**AVIS RELATIF À LA PROTECTION
CONTRE LES EVENTUELS EFFETS NOCIFS ET NUISANCES
PROVOQUÉS PAR LES RAYONNEMENTS NON IONISANTS
GÉNÉRÉS PAR DES ANTENNES ÉMETTRICES STATIONNAIRES**

Commune : BEAUMONT - Exploitant : TELENET GROUP

Référence exploitant : HT1663A

Rapport n° 829 / 2025

Figure 1 : Vue en plan des lieux de séjour et des points de contrôle

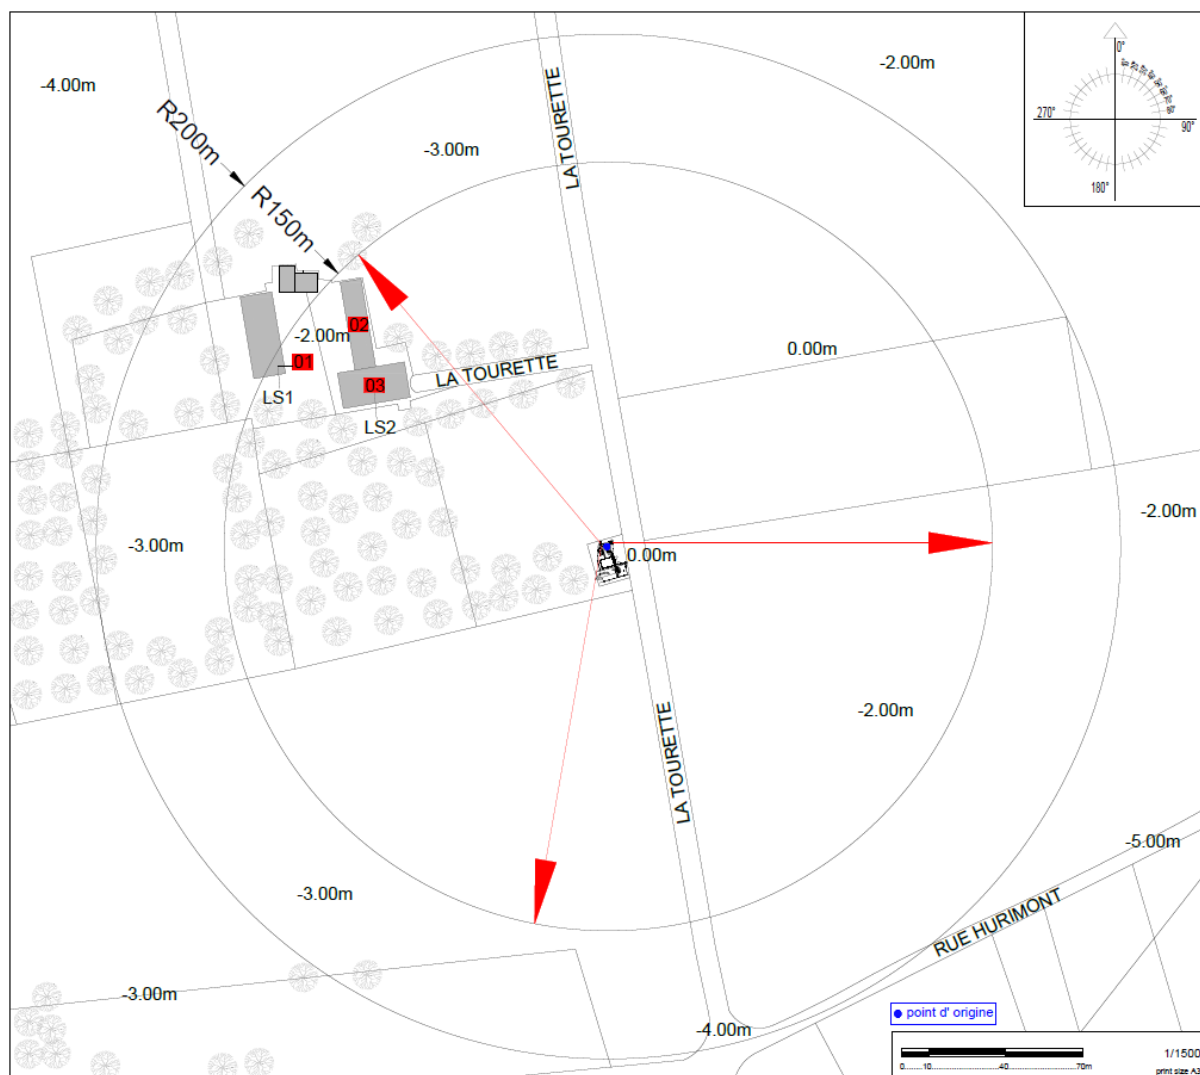
N° point de contrôle	LS	Atténuation (dB)	Indice d'exposition relatif à la limite par installation IE_i
2	LS2	3,0	0,389
1	LS1	3,0	0,270
3	LS2	3,0	0,203

En ce qui concerne les antennes de l'installation mentionnées dans le tableau 1, la distance maximale à laquelle la limite pourrait être atteinte, à l'extérieur, est égale à 126,5 m. S'il n'y a pas de LS à une distance inférieure, les antennes respectent forcément la limite d'immission.

Dans le cas des LS situés à l'intérieur des bâtiments, une atténuation d'obstacle est prise en compte et il en résulte que la distance maximale à laquelle la limite pourrait être atteinte se réduit à 90,3 m.

Les résultats de l'évaluation décrite au paragraphe 4 indiquent que les antennes émettrices stationnaires de l'installation faisant l'objet du présent avis ne produisent pas, dans un lieu de séjour, un rayonnement électromagnétique maximum supérieur aux limites fixées à l'article 4 du décret.

Figure 2 : Vue en plan des installations d'antennes dans un rayon de 300 mètres autour de l'installation faisant l'objet de la demande d'avis

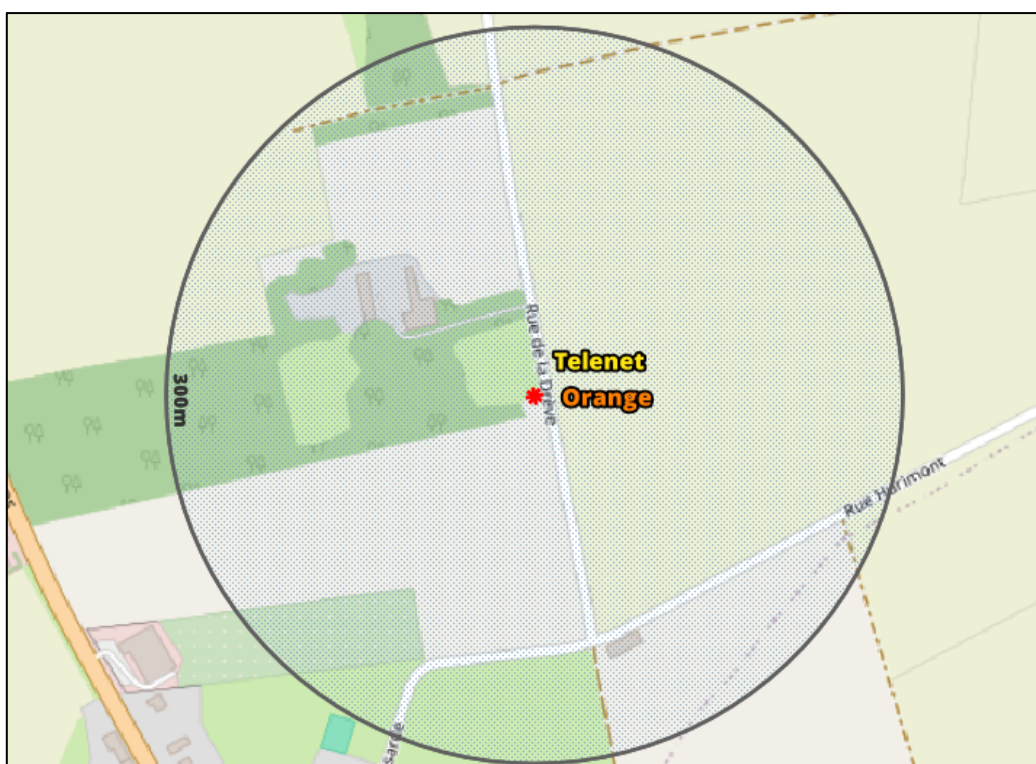
- il y a au plus 4 installations d'antennes émettrices stationnaires présentes dans la zone d'évaluation de 300 mètres de rayon représentée dans la figure 2, y inclus l'installation référencée dans le paragraphe 2 : la limite cumulative définie à l'article 4, §2 du décret est nécessairement respectée dans les lieux de séjour à l'intérieur de la zone d'évaluation de 300 mètres de rayon ;

- il y a exactement 5 installations d'antennes émettrices stationnaires présentes dans la zone d'évaluation de 300 mètres de rayon représentée dans la figure 2, y inclus l'installation référencée dans le paragraphe 2 et il existe, pour 3 ou 4 de ces installations, un avis attestant le respect de la limite abrogée de 3 V/m : la limite cumulative définie à l'article 4, §2 du décret est nécessairement respectée dans les lieux de séjour à l'intérieur de la zone d'évaluation de 300 mètres de rayon ;

- dans tous les autres cas, il a été vérifié que la limite cumulative définie à l'article 4, §2 du décret n'est pas dépassée dans les lieux de séjour sur base du nombre d'installations localisées dans la zone d'évaluation de 300 mètres de rayon représentée dans la figure 2, de leur localisation ainsi que des données inscrites dans la figure 1 et au paragraphe 4 du présent avis et dans les avis attestant le respect de la limite par installation ou de la limite abrogée de 3 V/m relatifs aux autres installations reprises dans la figure 2.

Compte tenu des considérations ci-dessus, il apparaît que l'intensité du rayonnement électromagnétique généré, dans les lieux de séjour situés dans un rayon de 300 mètres autour de l'installation référencée dans le paragraphe 2, par l'ensemble des antennes émettrices stationnaires de l'ensemble des exploitants du même site d'antennes émettrices stationnaires respecte la limite fixée à l'article 4, § 2 du décret.
